Betreft: Zienswijze op de concept omgevingsvergunning voor de activiteiten het bouwen van een bouwwerk en planologisch strijdig gebruik voor 27 appartementen op het adres Tijgerblauwtje 1, 1, 11 t/m 14, 21 t/m 24, 31 t/m 34, 41 t/m 44, 51 t/m 54, 61 t/m 64, 71 en 72 in Wolvega, bekend onder dossiernummer OV-2022-5923.

Betreft: Zienswijze op de concept omgevingsvergunning voor de activiteiten het bouwen van een bouwwerk en planologisch strijdig gebruik voor 27 appartementen op het adres Tijgerblauwtje 1, 1, 11 t/m 14, 21 t/m 24, 31 t/m 34, 41 t/m 44, 51 t/m 54, 61 t/m 64, 71 en 72 in Wolvega, bekend onder dossiernummer OV-2022-5923.

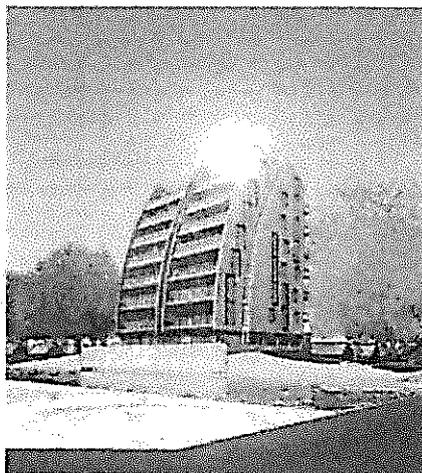
Hiernaast een uitsnede uit het beeldkwaliteitsplan Lindewijk – deelgebied 1 uit 2011 (pagina 55) met de 'criteria' welke voor deze locatie van toepassing zijn. Het daarin voorgestelde lijkt in de verste verte niet op de ingediende aanvraag omgevingsvergunning en geeft al helemaal geen criteria waaraan getoetst kan worden. Wel worden er in dit beeldkwaliteitsplan enkele criteria benoemd met betrekking tot de inpassing van de parkeervoorzieningen. Daarover worden tijdens de welstandszitting ook opmerkingen over gemaakt door [REDACTED]. Het plan/ontwerp vergunning voldoet hier niet aan.

Zoals hiervoor al omschreven, heeft dit beeldkwaliteitsplan geen criteria waaraan de aanvraag omgevingsvergunning getoetst had kunnen worden.

5.5 Woonsfeer 4 – Woontoren (Tijgerblauwtje)

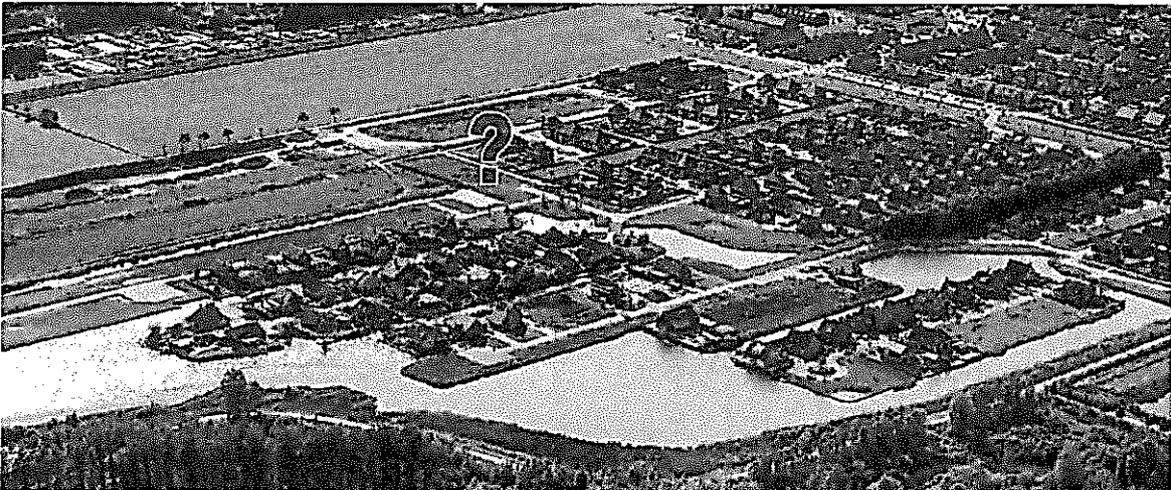
Op pagina 41 van dit vigerende beeldkwaliteitsplan vind u onderstaande 'criteria' en afbeelding welke van toepassing is voor de locatie Tijgerblauwtje.

De gemeenteraad besloot in zijn vergadering van 24 september 2018 het bestemmingsplan Wolvega Lindewijk – Deelgebied 1 en dit beeldkwaliteitsplan gewijzigd vast te stellen. De gemeenteraad besloot daarbij dat het gemeentebestuur de inhoudelijke keuzes voor woonsfeer 4 in een later stadium zal maken. Voorafgaand aan dat besluit betreft het gemeentebestuur de omwonenden.

Ik en de omwonenden wachten de uitnodiging van het gemeentebestuur (nog steeds) graag af om hierbij betrokken te worden.

5.5 Woonsfeer 4 – Woontoren (Tijgerblauwtje)

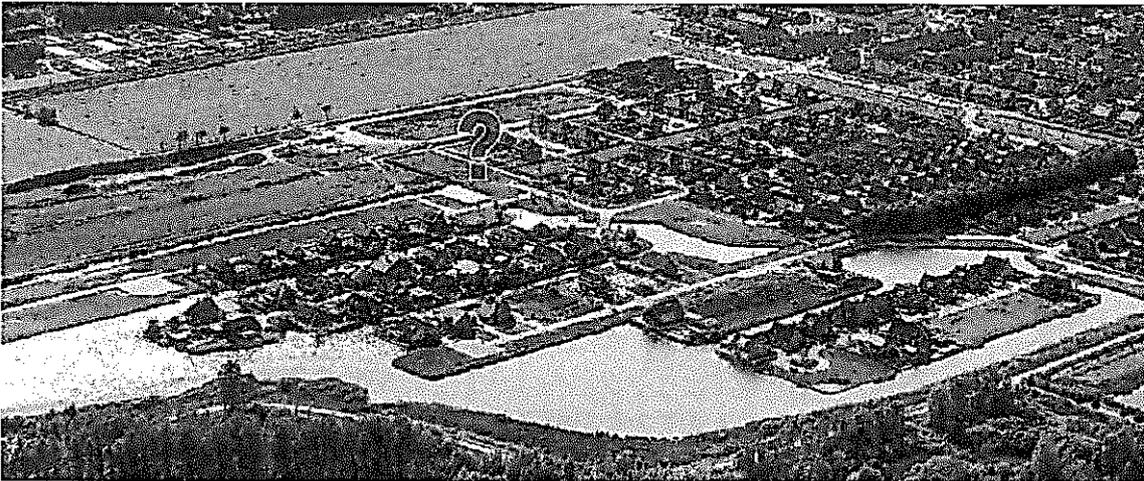
De gemeenteraad besloot in zijn vergadering van 24 september 2018 het bestemmingsplan Wolvega Lindewijk – Deelgebied 1 en dit beeldkwaliteitsplan gewijzigd vast te stellen. De gemeenteraad besloot daarbij dat het gemeentebestuur de inhoudelijke keuzes voor woonsfeer 4 in een later stadium zal maken. Voorafgaand aan dat besluit betreft het gemeentebestuur de omwonenden. Ook hier wordt weer genoemd dat we zouden worden betrokken. Het Beeldkwaliteitsplan 2018 of 2021 is sowieso van toepassing op een deel van de erfinrichting, zoals op de plankaart op www.ruimtelijkeplannen.nl is te zien, Dit is een grijs vlak met de bestemming Verkeer en verblijfsgebied. Hier is door welstand dus onjuist getoetst.

Dit is dus het vigerende beleid waaraan getoetst had moeten worden voor de aanvraag omgevingsvergunning.
